DODATOK Č. 5
k
ZMLUVE O DIELO č. UKF/002/2007–ZML-2007-1/638-633:191006

Príloha č.1 k dodatku č. 5

Stavba: Nadstavba, dostavba a prestavba objektu Fakulty stredoeurópskych štúdií UKF Nitra, Dražovská 4, Nitra.

DETAIL : 11, VÝLEZ NA STRECHU

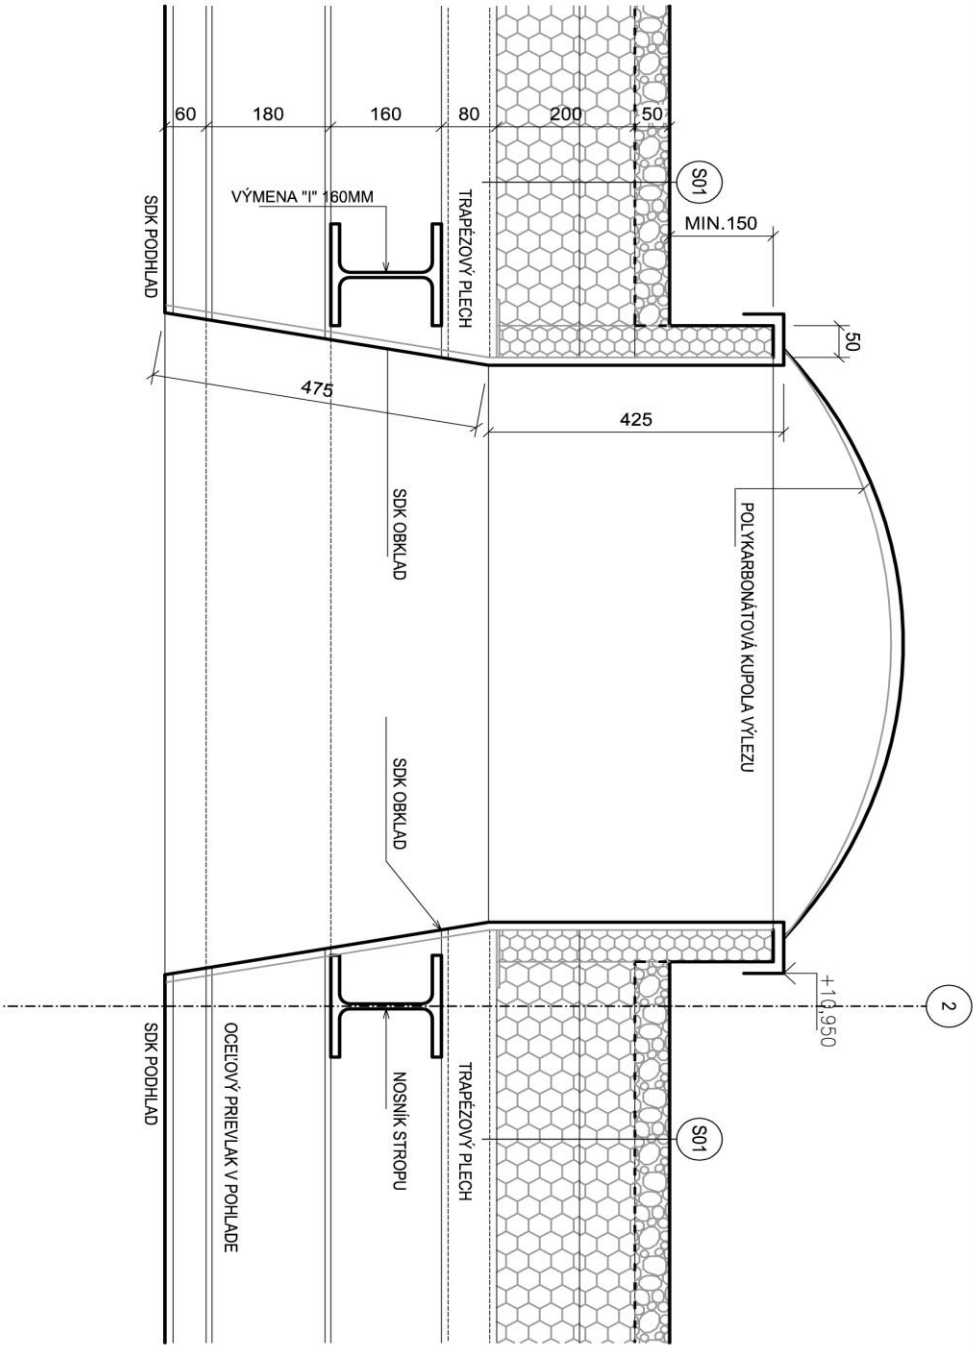
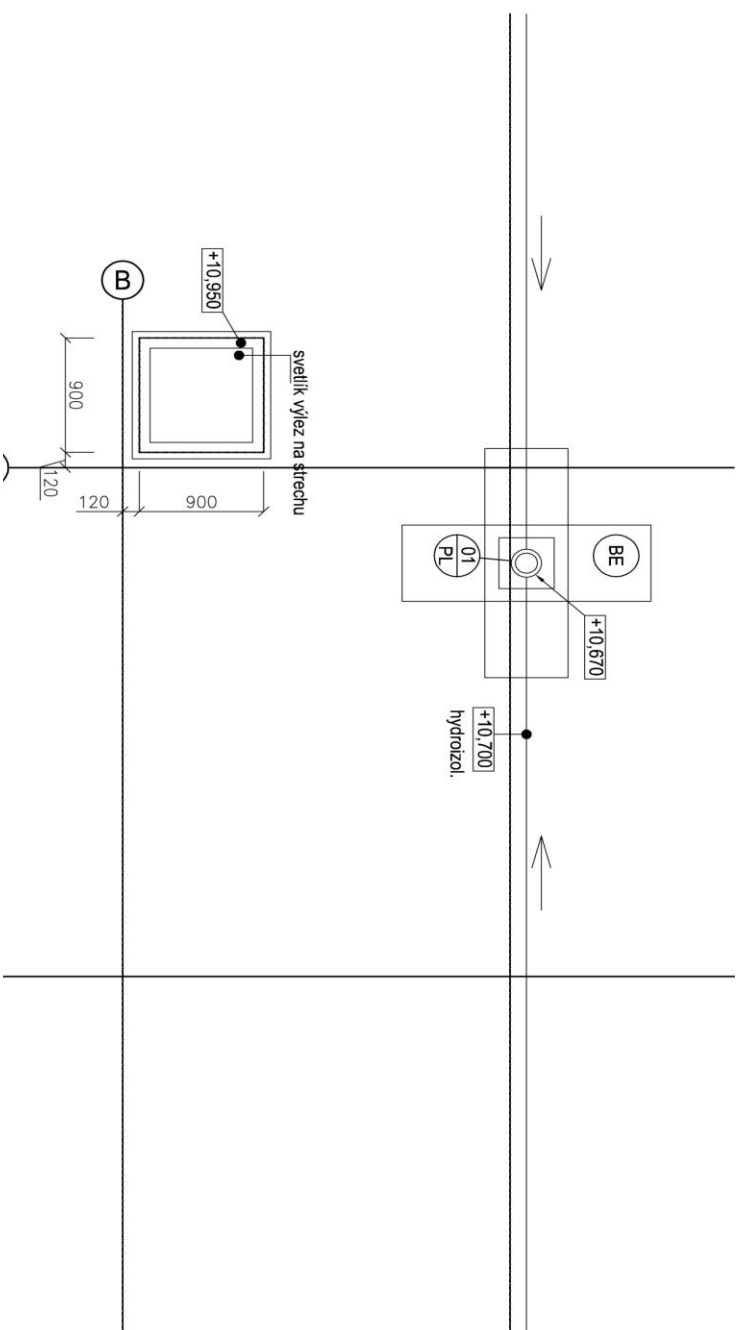
Predmet zmeny:
časť Architektúra - výlez na strechu

Pôvodné riešenie: Nebolo v projektovej dokumentácii a výkaze výmer riešené

Zmena: Doplnenie projektovej dokumentácie o riešenia výlezu na strechu.

- VÝLEZ BUDE UMÍSTENÝ V M.Č. 3
- OBRUBA SVETLIKA, TYPOVÝ RÁM Z OBRUBY 400mm, ROZMER, 900 x 900 TRAPÉZOVÉHO PLECHU.
- TEPELNÁ IZOLÁCIA OBRUBY HR. 40r
- KUPOLA DVOJITÁ VYPUKLÁ 900/900/ OTVÁRANIE SO ZABEZPEČENÍM PRO VÝROBOK PULOPLASTICS
- PRÍSTUP K VÝLEZU PO PRENOSNOI
- OCELOVÝ NOSNÍK "I" 160 mm PRE U NOSNÉ OCELOVÉ PRIEVLAKY V OSI A
- SDK OBKLAD VÝLEZU Z INTERIERU, PODKONŠTRUKCIU, PLOCHA SDK OE
